EsIA CATEGORÍA II PATIOS Y TALLERES DE LA LÍNEA 3 DEL METRO DE PANAMÁ

PRIMERA INFORMACIÓN ACLARATORIA DEIA-DEEIA-AC-0030-2402-2021

Marzo, 2021.

Por medio del presente informe se da respuesta a la nota **DEIA-DEEIA-AC-0030-2402-2021**, del 2 de febrero de 2021, por la cual se solicita al Metro de Panamá, S.A. complementar la información presentada en el Estudio de Impacto Ambiental Categoría II titulado “Patios y Talleres de la Línea 3 del Metro de Panamá”.

Tabla 6-12
Coordenadas de Puntos de Muestreo de Agua Superficial

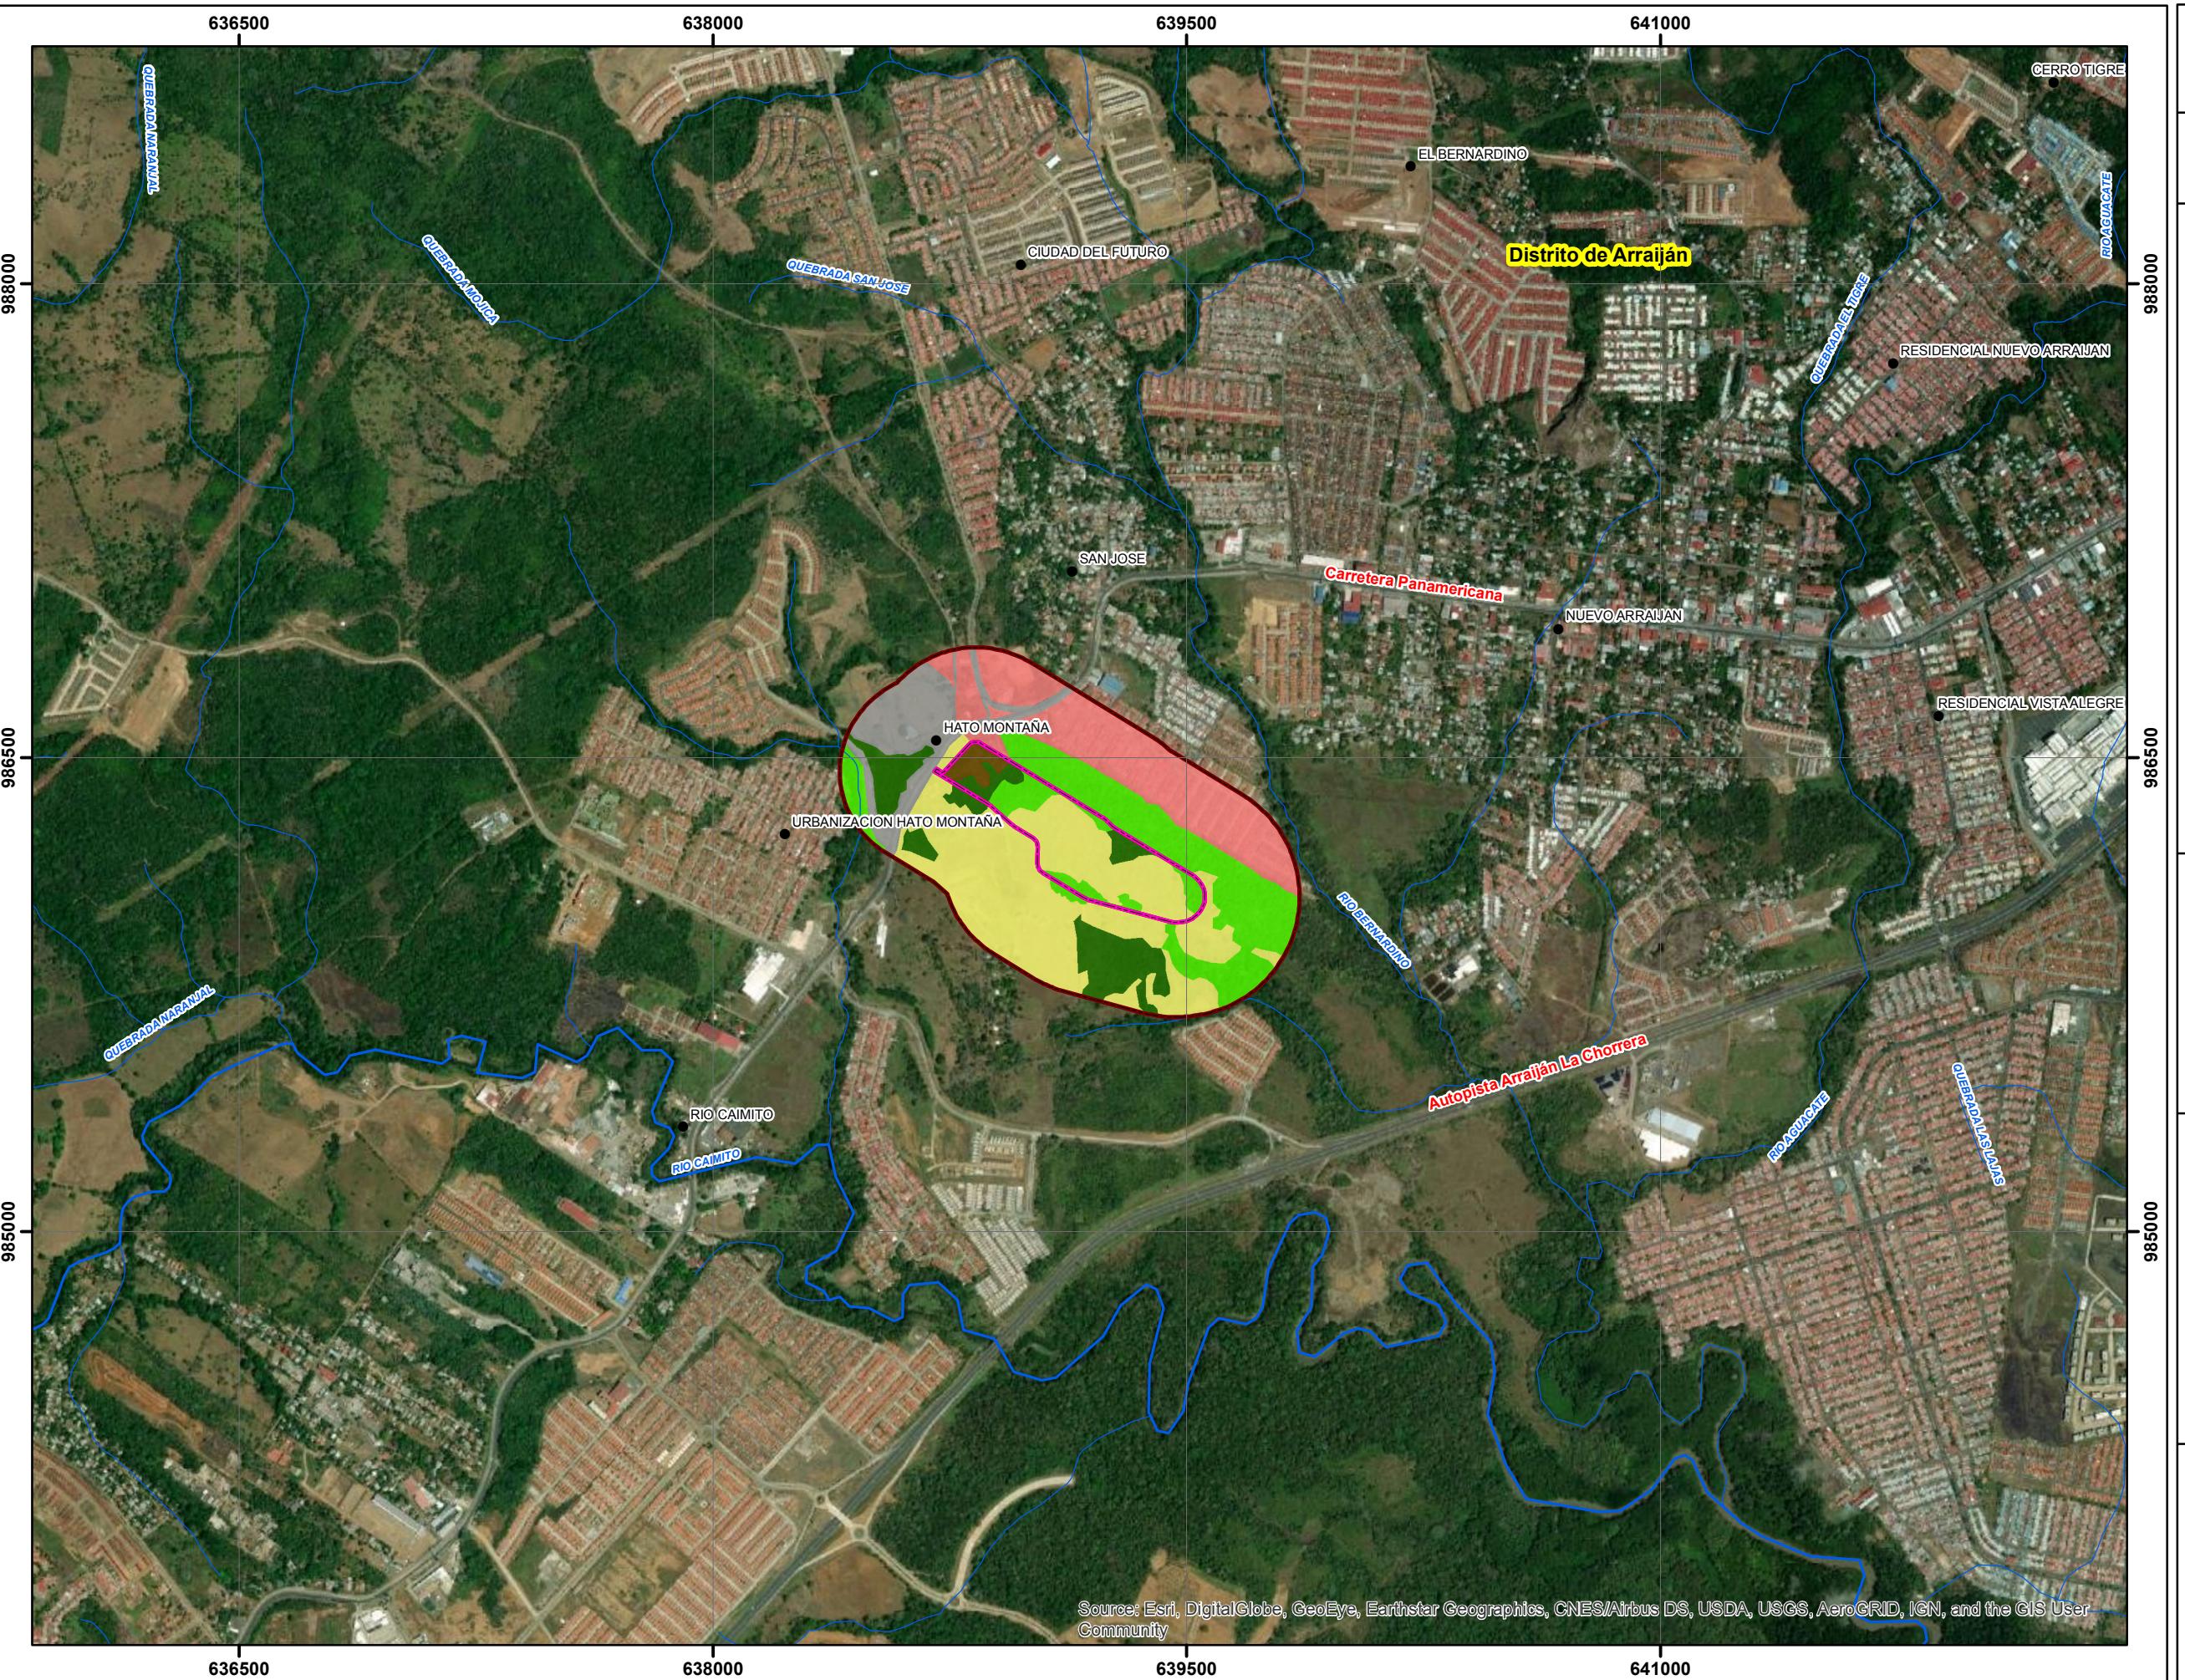
8. En la página 152 a la 153, punto 6.6.1 Calidad de las aguas superficiales, se menciona que se realizó caracterización de las aguas presentes en dos sectores cercanos "*El primero de ellos corresponde a un curso de agua hacia donde drenan las aguas que escurren del área de influencia directa de los patios y talleres. El segundo punto se localiza en un curso de agua permanente ubicado contiguo a la barriada Brisas de Arraiján, que discurre al Norte y Este del área a ser intervenida.* Mientras que en la tabla 6-12, coordenadas de puntos de muestreos de agua superficial, en referencia de ubicación se menciona el PT-AS1, "*curso de agua receptor de las aguas de escurrimiento del sector*" y PT-AS2, "*corriente de agua en sector anegadizo*". Sin embargo, lo mencionado en el punto 6.6.1 Calidad de las aguas superficiales, no concuerda con lo señalado en la tabla 6-12, por lo que debe:

- Aclarar la incongruencia de lo señalado en la tabla 6-12 y el punto 6.6.1, ya que se indica que en el segundo punto se localiza un cuerpo de agua permanente que se ubica contiguo a la barriada Brisas de Arraiján y de acuerdo a la verificación de las coordenadas el punto PT-AS2, corresponde al sector anegadizo.
- Especificar como manejaron las aguas lluvias que escurren hacia el área anegadiza y que las mismas no afecten a los residenciales colindantes con el proyecto.

R/. Efectivamente se cometió un error a la hora de describir el segundo punto, el curso de agua permanente ubicado contiguo a la barriada Brisas de Arraiján, que discurre al Norte y Este del área a ser intervenida era una segunda opción que se tenía si al momento de realizar el muestreo el sitio anegado se encontraba seco, sin embargo, cuando el personal técnico fue a campo encontró las condiciones apropiadas para poder tomar la muestra en el área anegada ubicada dentro del polígono del proyecto. Por lo anterior se hace la aclaración que el segundo punto (PT-AS2) corresponde a un sector anegadizo, en los meses de lluvia, dentro del área de influencia directa del proyecto, como se indica en la Tabla 6-12, por lo cual ese párrafo quedaría así:

Se realizó la caracterización de la calidad de las aguas en dos sectores que mantienen agua temporalmente, durante los meses de lluvia. El primero de ellos corresponde a un curso de agua hacia donde drenan las aguas de lluvia que escurren del área de influencia directa de los patios y talleres. El segundo punto se localiza en un área anegadiza que se encuentra en medio del polígono del proyecto. En la tabla 6-12 se indican las coordenadas UTM (WGS 84) de los puntos de muestreo. Al final del capítulo, en la Figura 6-3 se muestra la ubicación de dichos puntos.

Las aguas de lluvia del área de Patios y Talleres serán manejadas a través de un sistema de drenajes de aguas pluviales que es parte del diseño final del proyecto y que será entregado a MiAmbiente una vez se tenga listo. Con la implementación de este sistema pluvial las áreas residenciales colindantes al proyecto no serán afectadas.

FIGURA N° 1
COBERTURA VEGETAL Y USO DE SUELO

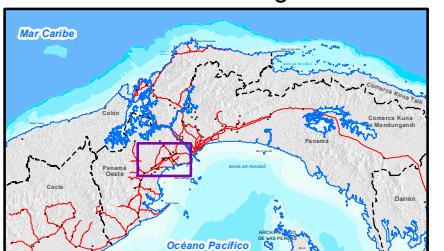
6. En la página 184 y 185 del EsIA se menciona que *"El área de influencia directa del proyecto, que incluye los patios y talleres, abarca 17.148 ha, donde toda el área está cubierta par algún tipo de vegetación, como son: el bosque secundario intermedio, bosque secundario joven, gramíneas, plantación forestal y área verde urbana"*, tal como se puede observar en la (tabla 7-1 y figura 7-2). Sin embargo, en el EsIA no se especifica si toda la cobertura vegetal identificada en la tabla 7-1, por categoría será afectada o talada, por lo que debe:

- Presentar el total de la cobertura vegetal en hectáreas y números de individuos, de acuerdo al inventario forestal, que se serán afectadas o intervenidas por las actividades del proyecto, especificándolos por categoría (bosque secundario intermedio, bosque secundario joven, gramíneas, plantación forestal, área verde urbana).
- Presentar un mapa en donde se pueda observar el polígono del proyecto versus las áreas de acuerdo al tipo de vegetación que serán afectadas o intervenidas (bosque secundario intermedio, bosque secundario joven, gramíneas, plantación forestal, área verde urbana).

R/. Basados en los resultados del inventario forestal realizado para el proyecto, en la Tabla 1 de este documento, se presenta el estimado de la cantidad de árboles a intervenir en cada tipo de vegetación.

Al final de este documento se presenta el mapa de vegetación y uso de suelo que será intervenida en el polígono del proyecto. El mismo cumple con lo establecido en la Resolución No. DM-0221-2019 de 24 de junio de 2019.
